Progetto per la realizzazione di impianto eolico denominato "Poggio alle Pancole" Comune di Lajatico (PI).  
Codice della procedura 7874 data di avvio 4-1-2022.

**Progetto per la realizzazione di un impianto eolico, denominato "Poggio alle Pancole", costituito da n. 7 aerogeneratori, per una potenza complessiva pari a 42 MW, e delle rispettive opere di connessione alla RTN, da realizzarsi nel Comune di Lajatico (PI). Cod procedura 7874**

**OSSERVAZIONI – ALLEGATO 3**

Estratto tavola 20V036\_L\_Visibilita\_Lajatico\_beni\_A1\_DEF.pdf

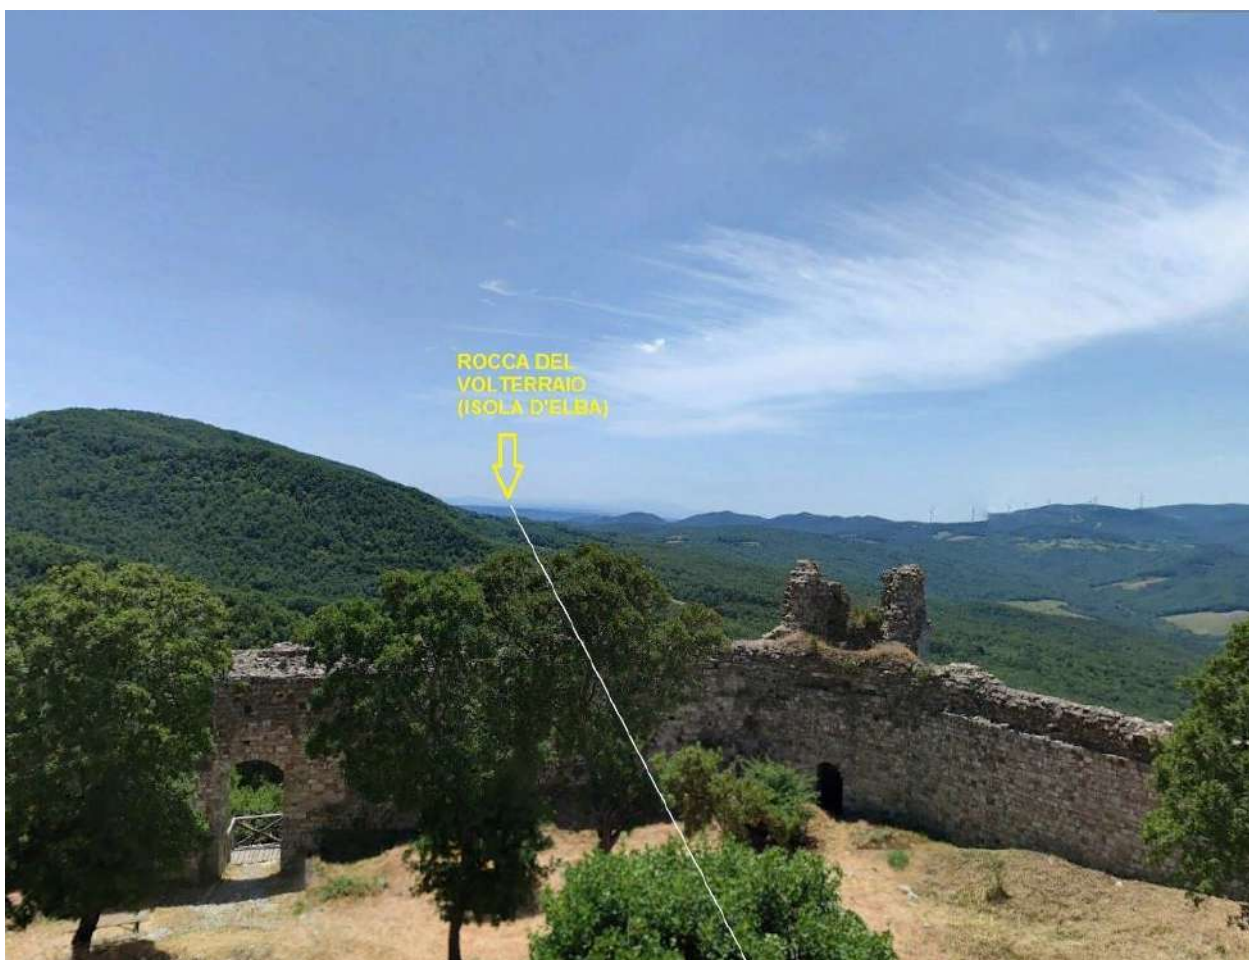
*Posizione della Rocca di Pietracassia al centro delle direttrici visive verso i Monti Pisani (rocca della Verruca), Isola d'Elba (Rocca del Volterraio), Volterra*

Il progetto del nuovo parco eolico invece è posto proprio lungo la direttrice Rocca di Pietracassia – Volterra, e le prime torri eoliche sono site ad una distanza molto ridotta dalla Rocca (meno di 2 chilometri). La realizzazione del Parco potrebbe perciò distruggere per sempre la più importante direttrice visiva storica che ancora possiamo apprezzare, con grave, insipiente e irreparabile danno al paesaggio, alla storia e alla cultura del territorio.

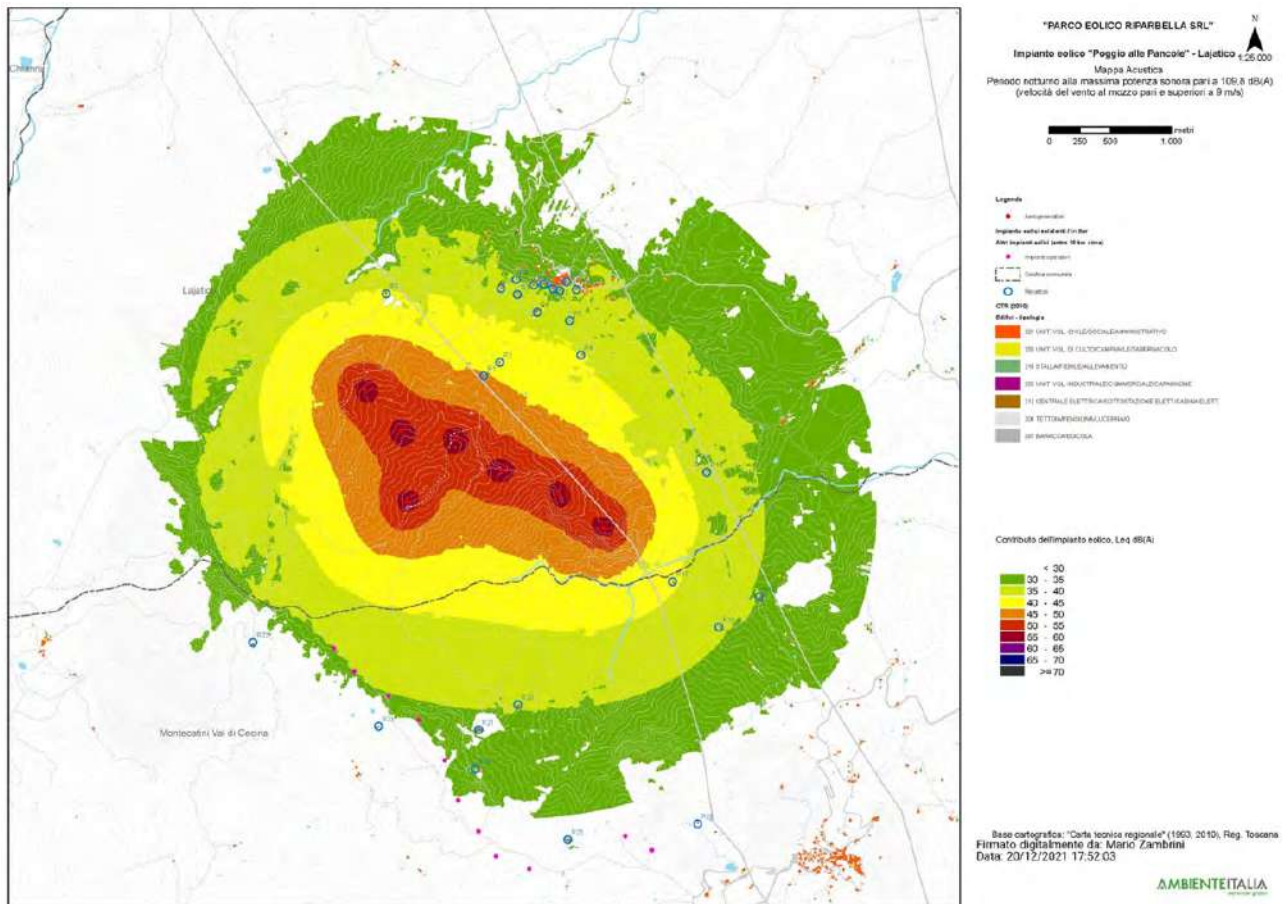
3. Nella valutazione del criterio differenziale a finestre chiuse si fa riferimento a un modello di facciata del fabbricato assolutamente non verosimile: il potere fonoisolante di un vetro 3 mm viene dichiarato 30 dB. Il potere fonoisolante di un vetro 3 mm, basta fare una veloce ricerca in letteratura, non supera i 25 dB e se ragioniamo di infisso nel suo complesso non siamo sopra i 20 dB. L'assunto della stanza 4 metri per 4 metri e volume 43 mc non è assolutamente cautelativo perché le camerette abitabili hanno superfici di calpestio inferiori ai 10 mq e volumi inferiori ai 30 mc. In ogni caso è pieno di stanze con superficie di calpestio inferiore ai 16 mq, basta una qualsiasi camera matrimoniale. La stima dell'indice dell'isolamento di facciata è quindi del tutto sovrastimata, quindi errata e porta a dichiarare che il livello di rumore ambientale a finestre chiuse è inferiore al limite di applicabilità sia di giorno che di notte. Ciò non è corretto e, in situazioni di bassa rumorosità residua come stimata/misurata dai tecnici, quando il differenziale si applica, SI SUPERA. Risulta evidente che senza l'assunto della valutazione errato dell'isolamento di facciata il criterio differenziale a finestre chiuse risulta superato.

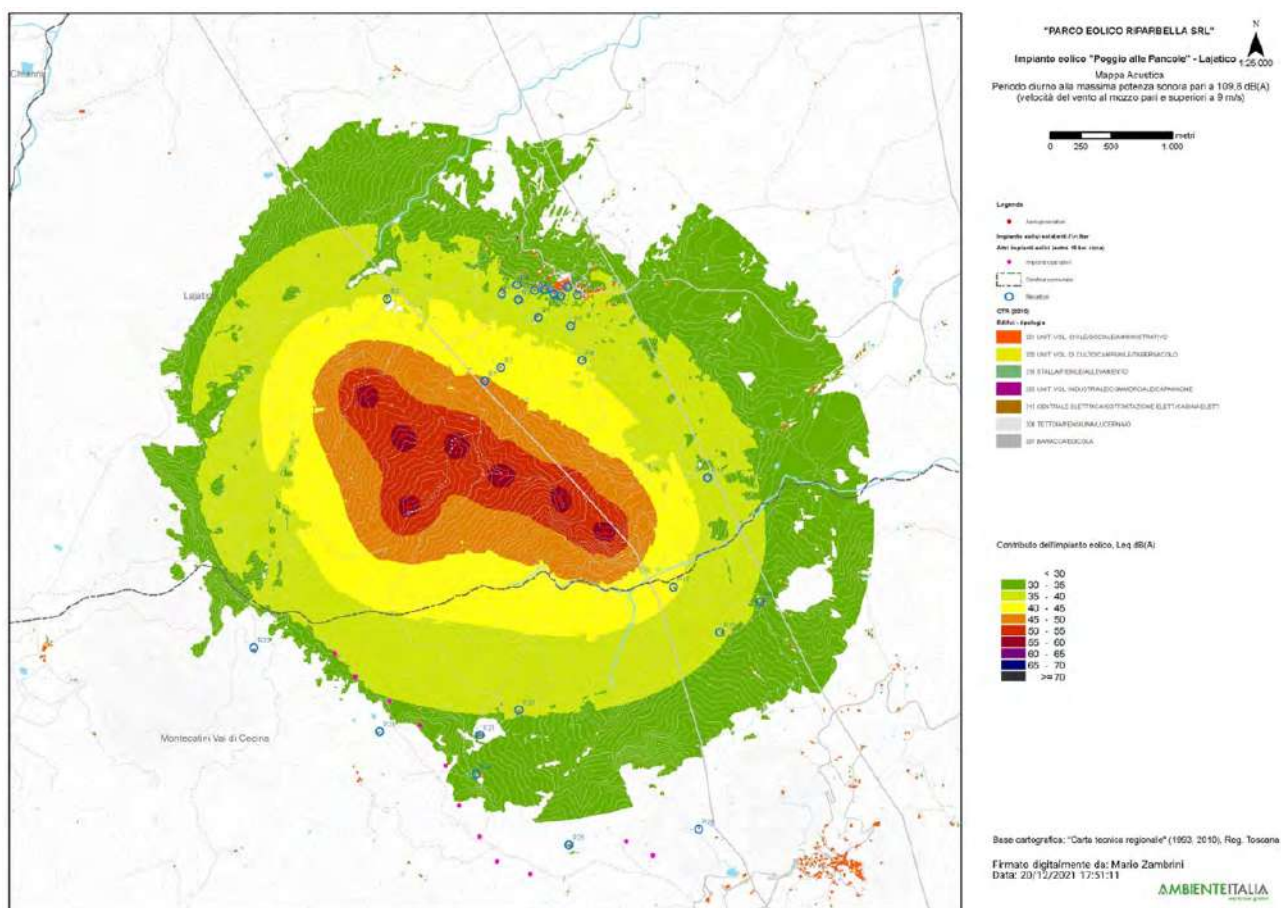
4. L'osservazione ancora più cogente riguarda l'assunto dell'abbattimento di una parete a finestre aperte pari a 10 dB. 10 dB di abbattimento, prova qualsiasi misura che si possa fare in qualsiasi situazione, può andare bene in caso di parete molto grande, di importante  $R_w$  e con finestra piccola, inferiore al 5% della superficie finestrata. Già una stanza normalissima di una cameretta con finestra 1,2x1,4, mediante misura a 1 m dalla facciata in esterno e una all'interno con fonometro a 1 m dalla finestra aperta e oltre 1 m dalle altre superfici riflettenti microfoni a 1,5 m di altezza non presenta abbattimento del rumore superiore a 6 dB, a meno di non avere all'interno un ambiente sovraccarico di arredi solo fonoassorbenti in una condizione assolutamente non realistica. Se poi ci spostiamo a una camera con una banale porta finestra da 1,2mx2,4m si perde un ulteriore dB di abbattimento e in situazioni, che esistono tranquillamente, di infissi ampi (tipo 1,8x2,4 o 2x2,4 o anche oltre) si arriva a situazioni in cui l'unico abbattimento che offre la parete è la riduzione di 3 dB dati dai coefficienti di riflessione di facciata. Coefficiente di riflessione di facciata che, oltretutto, qui non risulta valutato.

Se ne deduce che ipotizzando un abbattimento delle pareti inferiore a quello della valutazione e conforme alle stime riportate il criterio differenziale a finestre aperte si applica e SI SUPERA, sempre con riferimento ai bassi livelli di rumorosità registrati e che sono caratteristici della zona.

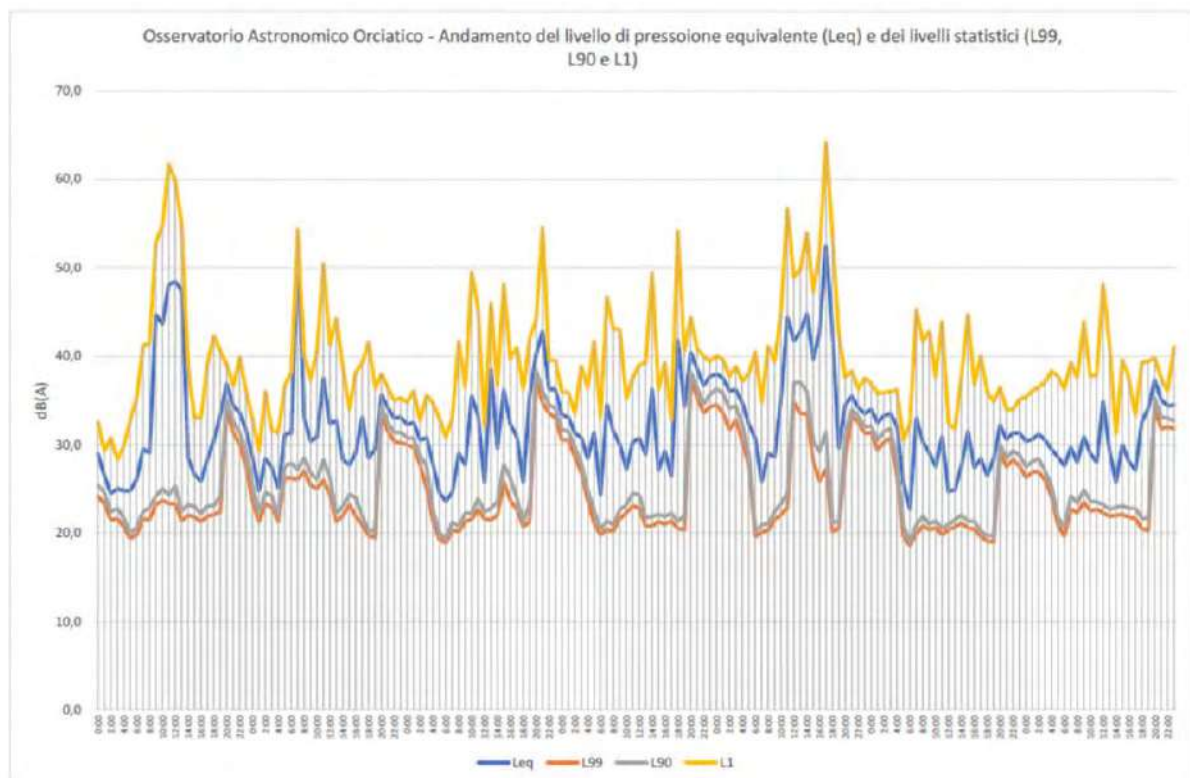
pagina 28 che in corrispondenza di livelli di pressione equivalente Leq intorno ai 45 dB(A), i livelli

di pressione istantanea L1 si aggirano intorno ai 63 e 65 dB(A) o comunque superiori a 50 dB(A) e questo per periodi di 4 e 9 ore, quindi per buona parte della giornata.
